東海第二発電所

設計及び工事計画変更認可申請書

補足説明資料

令和3年3月

原子炉再循環ポンプ用格納容器電気ペネトレーション取替工事

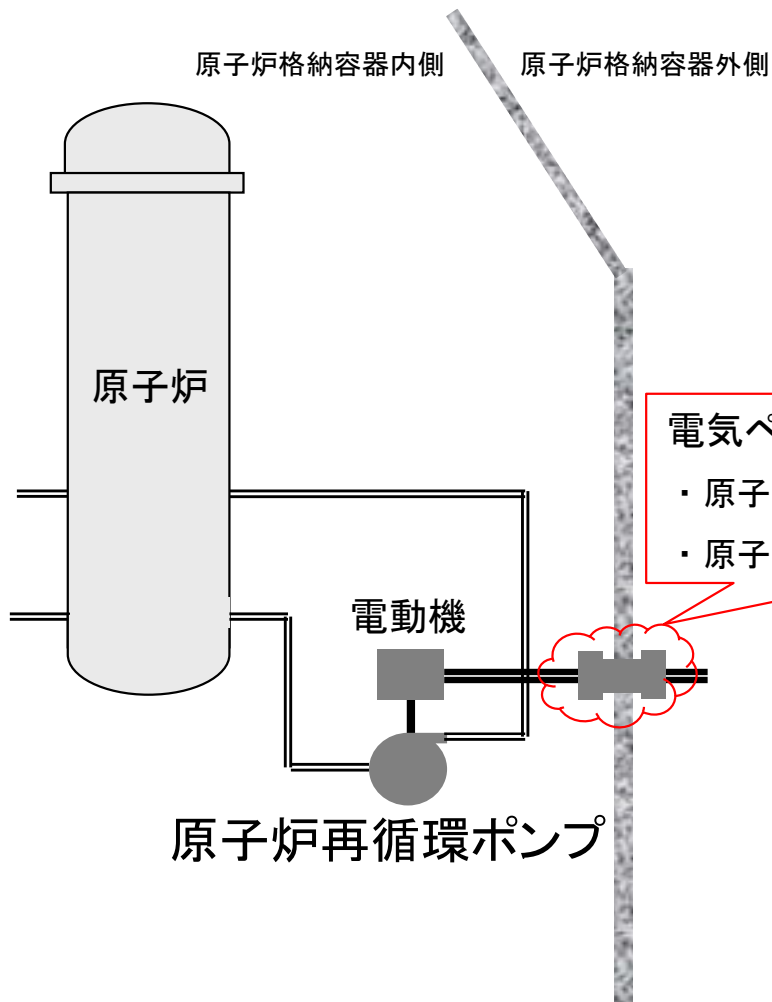
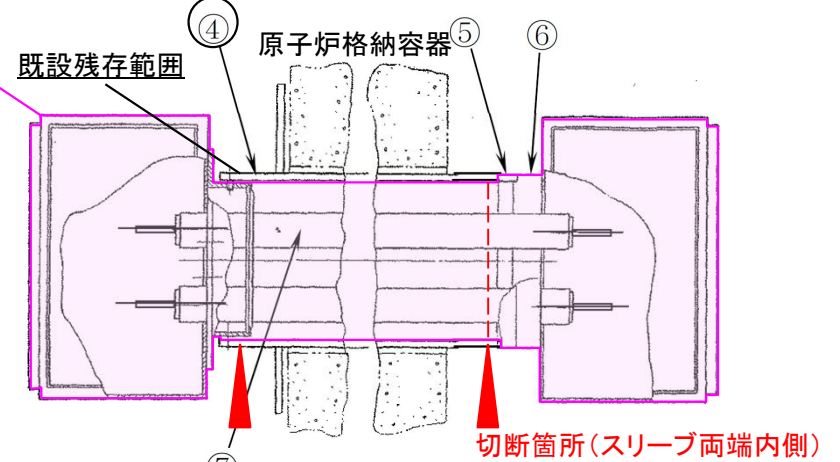
- 原子炉格納容器の気密性能を維持するために、電気配線貫通部(電気ペネトレーション)を取り替える。
- スリーブとアダプタを再溶接する際に、スリーブ長さが50mm程度短くなることから、設計進捗により明らかとなったことから、要目表及び構造図を更新する。
- 材料手配、製作及び現地工事の期間を踏まえ、8月までに材料検査を受ける必要があるため、本時期に申請する。
